女川原子力発電所2号炉
確率論的リスク評価(地震PRA)について
(審査会合での指摘事項に対する回答)

平成31年2月12日
東北電力株式会社

2. 審査会合での指摘事項に対する回答(指摘事項No.1)

2. 審査会合での指摘事項に対する回答(指摘事項No.2)

図1 建屋フラジリティ評価用模擬地震波ターゲットスペクトル(水平方向)

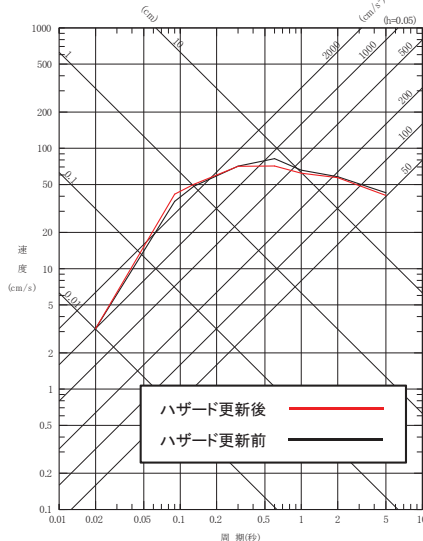
- ・新旧模擬地震波ターゲットスペクトルの違いが、建屋フラジリティ評価に与える影響について整理すること

- ・ハザード更新前後のターゲットスペクトルは図1に示すとおり、建屋の一次固有周期(0.2~0.3s)付近の形状が、同等であり、評価に対する影響は小さいと考え、従前のものを踏襲し評価していた。一方、機器フラジリティについては、ハザードを更新した評価としていたため、今回、評価全体の整合を図るため、建屋フラジリティの更新を行い、地震PRAに反映した
- ・ハザード更新前後の建屋フラジリティについて、地震PRAにおいて炉心損傷頻度の累積値が99%となる最大加速度0~2000cm/s²の評価結果を図2及び図3に、全CDFに対する寄与割合を表1及び表2に示す
- ・建屋フラジリティの更新前後の比較において、原子炉建屋、制御建屋ともに損傷確率に大きな差異はなく(図2, 3)、建屋評価の全CDFに対する寄与割合は、ハザード更新前後ともに1%未満となっている(表1, 2)
- ・建屋フラジリティを変更した結果、これまでの事故シーケンス評価に対する影響はない。結果については、P5「(補足)地震PRAの更新結果を踏まえた新たに追加すべき事故シーケンスグループの有無について」において示す

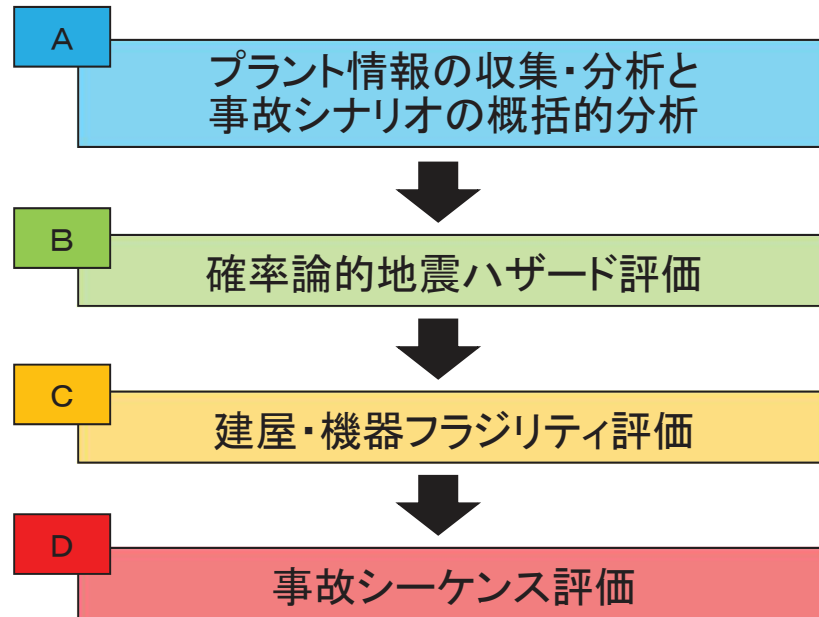
- ・炉心損傷に直結する事象として、制御建屋空調系喪失事象の選定の妥当性について整理すること

- ・従前、「制御建屋空調系喪失」※1は、「計測・制御系喪失」と喪失する機能は同一であるが、事故の進展及び時間余裕が異なることから、別の起因事象として整理し、炉心損傷に直結する事故シーケンスとしていた。しかしながら、「制御建屋空調系喪失」発生時において、中央制御室等の室温上昇は比較的緩やかであり、計測・制御機器への影響が生じる前に手動停止等の対応が可能である
これは、学会標準※2の起因事象除外判定基準「事象が発生してもプラント停止までには十分に時間があり、その間に当該事象が確認され事象の収束を図ることができる可能性の高い事象」に該当すると考え、起因事象から除外することとした
- ・また、制御建屋空調系が喪失した場合においても計測・制御系が機能喪失するまでには時間余裕があるものの、仮に中央制御室が使用不能となった場合でもRSS盤からの操作が可能である
- ・以上を踏まえ、地震PRAの起因事象から「制御建屋空調系喪失」を除外することとし、地震PRAへの反映を行った。結果については、P5「(補足)地震PRAの更新結果を踏まえた新たに追加すべき事故シーケンスグループの有無について」において示す

※1 制御建屋内の換気空調系の損傷により、中央制御室及び電気品室の室温が上昇し、「計測・制御機器」が機能喪失し、プラントの制御が不能となり炉心損傷に至る事象

第142回審査会合時

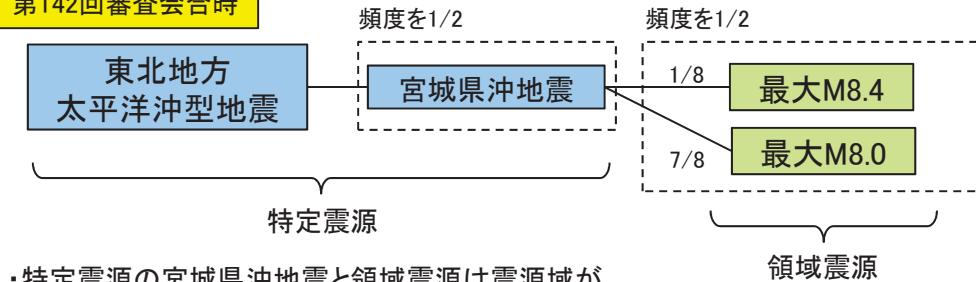
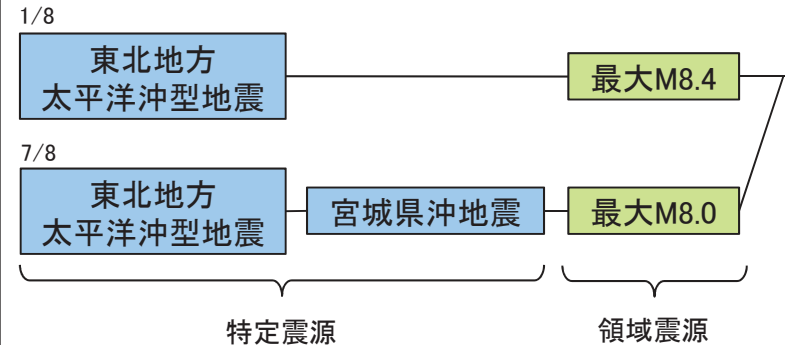
【基準地震動の年超過確率の参照の審査でのコメント】
 宮城県沖の特定地震と領域震源の発生頻度を1/2とする考え方は重み付けが小さいともみえるので、他の考え方も含め再度、整理して説明すること。

第558回審査会合(平成30年3月23日)で概ね妥当と評価

- ・日本原子力学会標準(2015)では、対象とする認識論的不確実さ要因について、判断が分かれる項目、評価方法が複数存在する項目等のうち、影響を及ぼす項目をロジックツリーで考慮することとされている。

地震本部(2013)のモデル1、モデル2を分岐させたロジックツリーを設定
